東海第二発電所

逃がし安全弁用可搬型蓄電池の仕様変更に伴う 設置変更許可要否の検討について

2022年3月28日

日本原子力発電株式会社

【仕様変更前後比較】

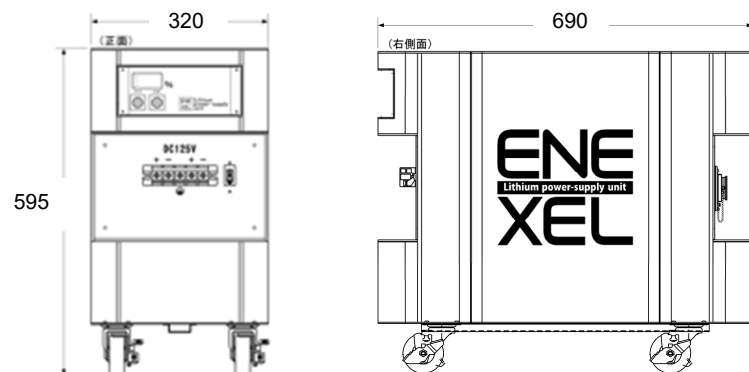
今回の変更では、下表に示す容量及び次ページの寸法を変更している。

項目※(仕様)	変更前	変更後
型式	リチウムイオン電池	変更なし
個数	2(予備1)	変更なし
容量	約780Wh/個	約800Wh/個
電圧	125V	変更なし
使用場所	原子炉建屋附属棟3階 (中央制御室)	変更なし
保管場所	原子炉建屋附属棟3階 (中央制御室)	変更なし

【寸法変更前後比較】

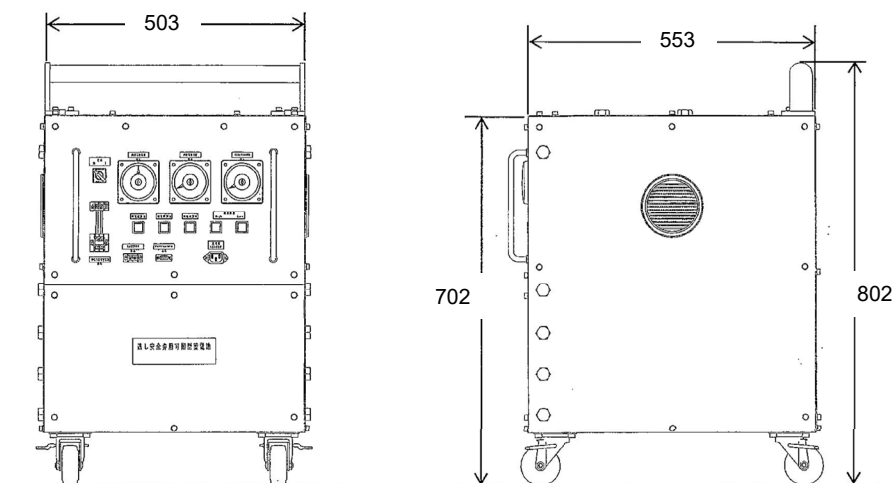
機器サイズの変更があるものの、中央制御室内の所定の保管場所へ収納が可能であること及び固定方法に変更がないことを確認している。
